## ACLARATORIA No.2

“Programa EuroJusticia de la Secretaría de Estado en el  
Despacho de Seguridad”

**Para:** Posibles Oferentes: **LPN-SS-EUROJUSTICIA-OBRA-002-2017** “Contrato de obra para la construcción/adecuación de obras de infraestructura de tres (3) oficinas de las DPI’s, (Los Dolores / Tegucigalpa, Choloma y La Ceiba)”

**Fecha:** 06 de julio de 2017

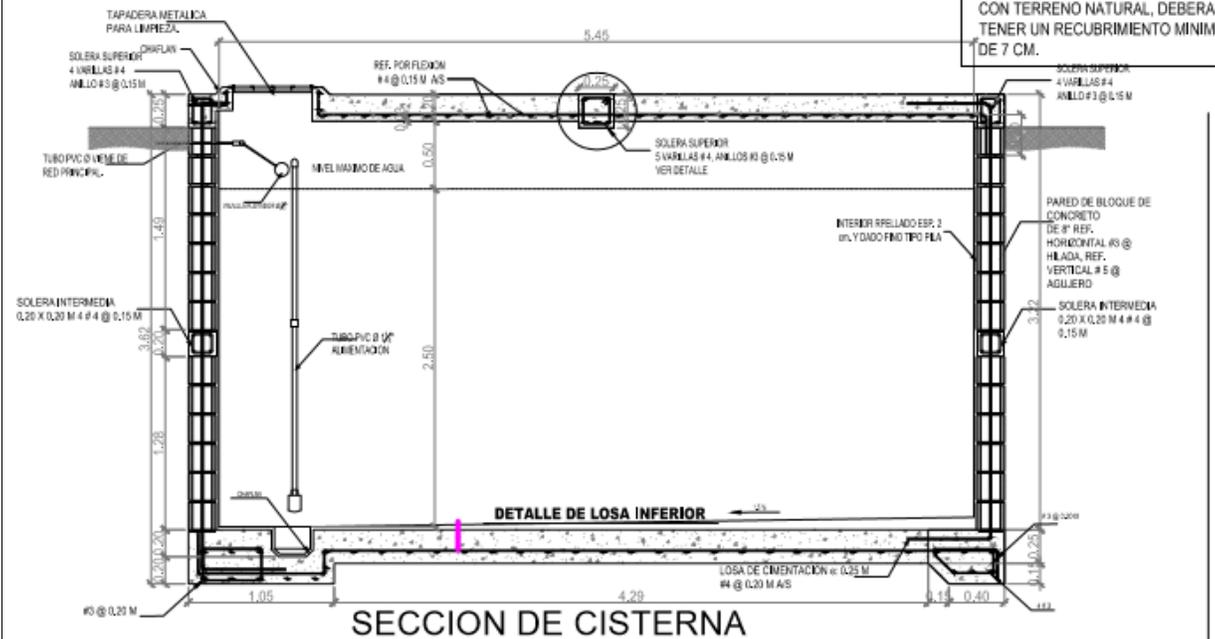
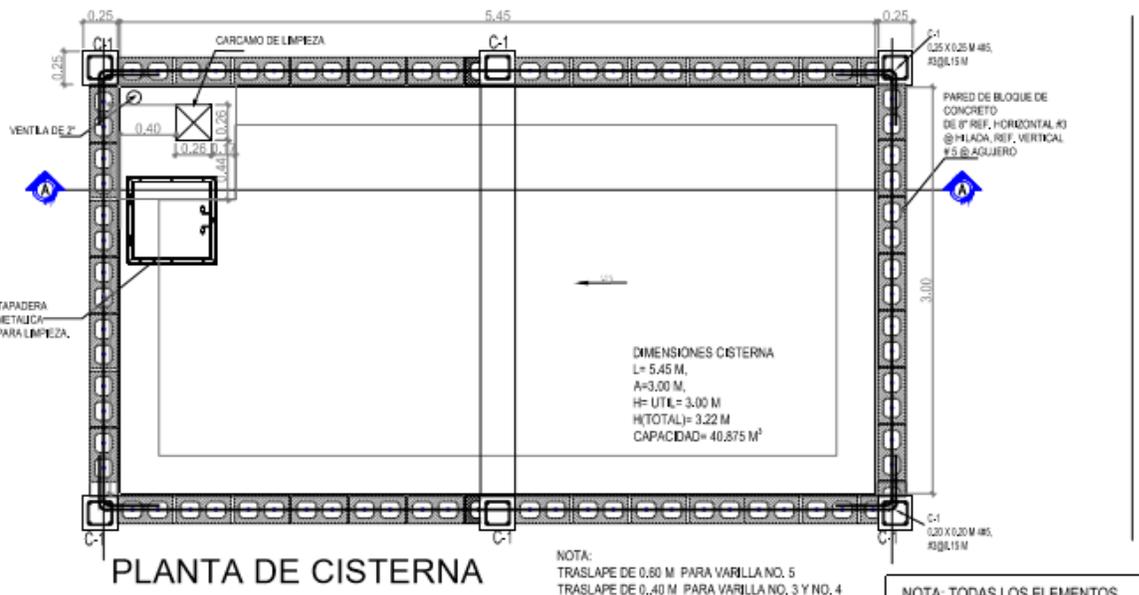
26. Rotulaciones con códigos C-3 : favor especificar dimensiones y material de dicho rótulos

**Respuesta/** Ítem C-3. Son rótulos comerciales que se encuentran en venta en cualquier ferretería, en las especificaciones técnicas se encuentran descritos.

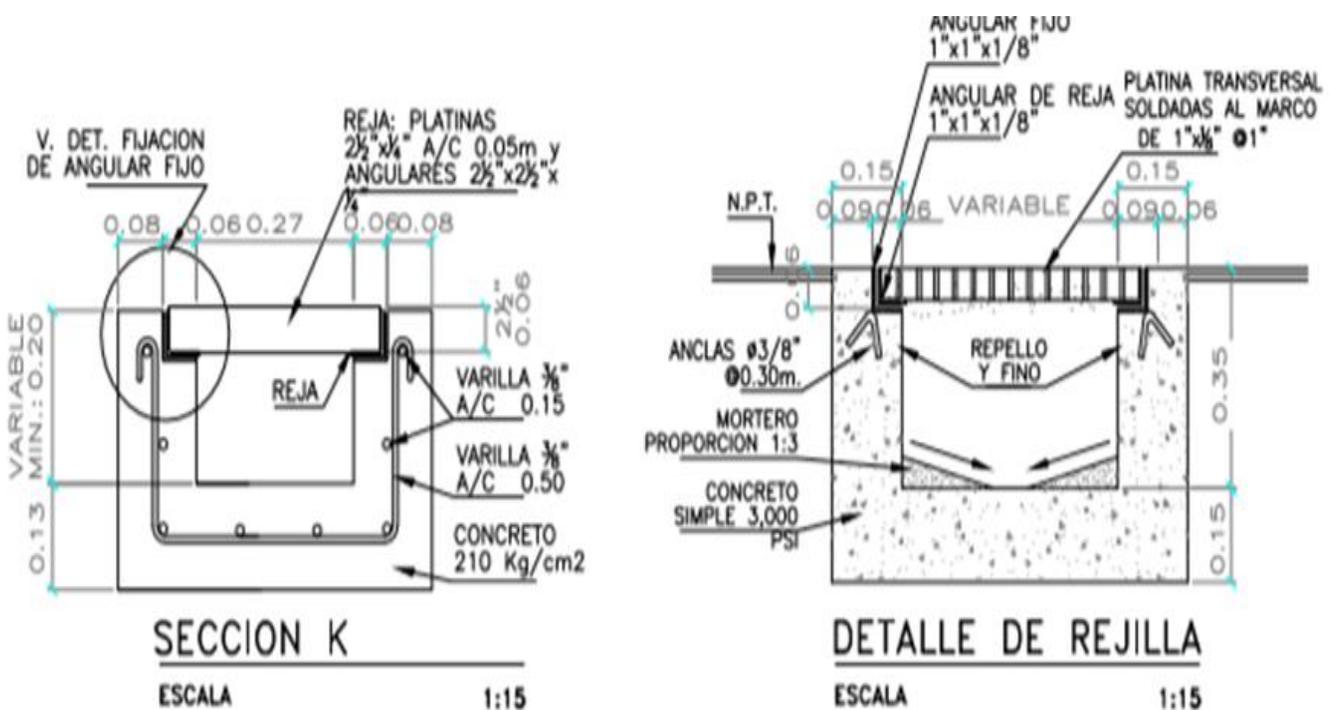
28. CUNETA CON REJILLA CÓDIGO G-13 : favor especificar; dimensiones, resistencia del concreto o material a utilizar, adjuntar planos de la misma

**Respuesta/** La resistencia de concreto se encuentra descrito en las especificaciones técnicas de dicha actividad del documento enviado; la cual se adjunta a continuación.

La especificación de la cuneta incluyendo la rejilla se encuentran en el Plano ARQ 17/18 Detalles 3, se adjunta plano nuevamente
